AVIONS PIERRE ROBIN

BULLETIN SERVICE N°101 Rev.3/SERVICE BULLETIN N°101 Rev.3

Ferrure inférieure du fût d'atterrisseur AV

Bottom bracket of nose landing gear leg

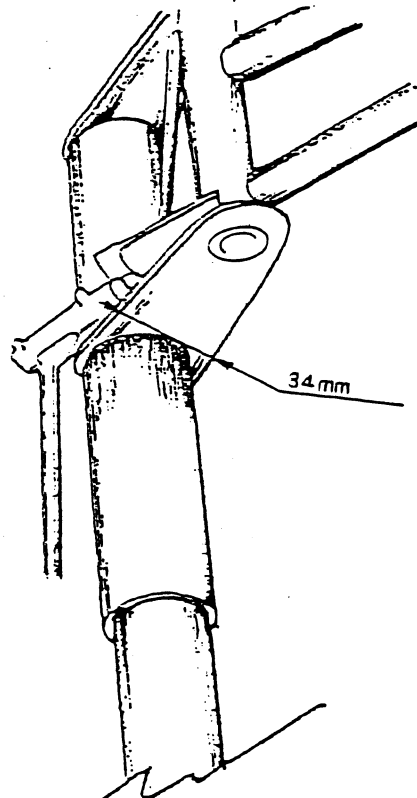
Si votre avion est concerné par ce Bulletin Service, vérifier la largeur de la platine inférieure comme indiqué sur le schéma ci-dessous:

If your aircraft is concerned by this Service Bulletin, check the width of the lower plate as indicated on the drawing hereunder:

Si la largeur est de 84 mm, le délai d'application est à la prochaine visite de 500 h et toutes les 500 h. Si elle est inférieure à 84 mm, le délai d'application est à la prochaine visite de 100 h et toutes les 100 h.

If the width is 84 mm the time of compliance is the next 500 h and every 500 h inspection. If it is less than 84 mm, the time of compliance is the next 100 h and every 100 h inspection.

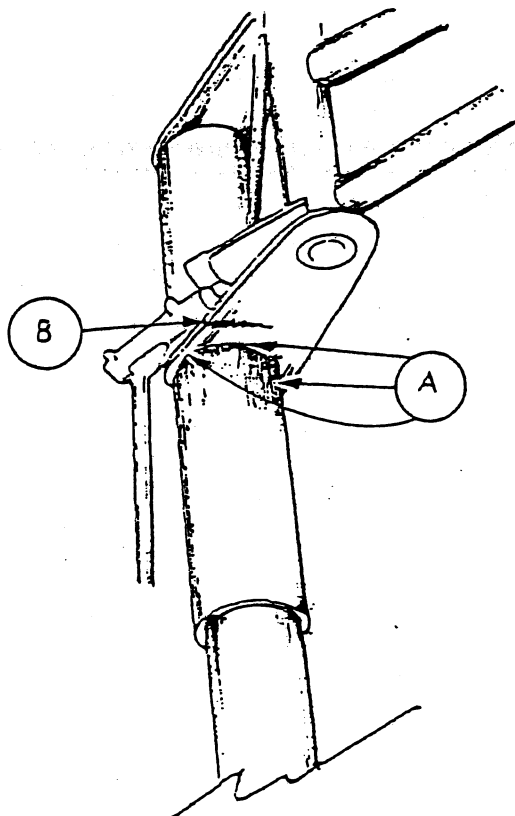
Des criques ont été observées en service sur la platine inférieure et sa soudure au fût, comme indiqué sur le schéma ci-dessous:

Reports from field have revealed cracks on the lower plate and its welding to the strut as indicated in the drawing hereunder:

Crique sur la platine inférieure sous le verrou de train avant
Crack on the lower plate under nose gear lock

Crique dans la zone de soudure entre le fût et la platine inférieure
Crack in the welding area between the strut and the lower plate

Check above indicated areas by dye penetrant inspection.

If no crack is found, return aircraft to service.

If a crack is found, proceed following operations:

- 1 - *If the crack runs along the circumference and is less than 15 mm max., and/or if the crack is radial and is less than 8 mm max., the aircraft may be returned to service if an inspection to follow crack development is done frequently with a periodicity not exceeding 25 hours.*
- 2 - *If the crack(s) is (are) longer than specified above, the aircraft must be grounded and send the strut to the manufacturer for repair.*

B - Crack on the lower plate under nose gear lock

If a crack is found, the aircraft must be grounded and send the strut to the manufacturer for repair.
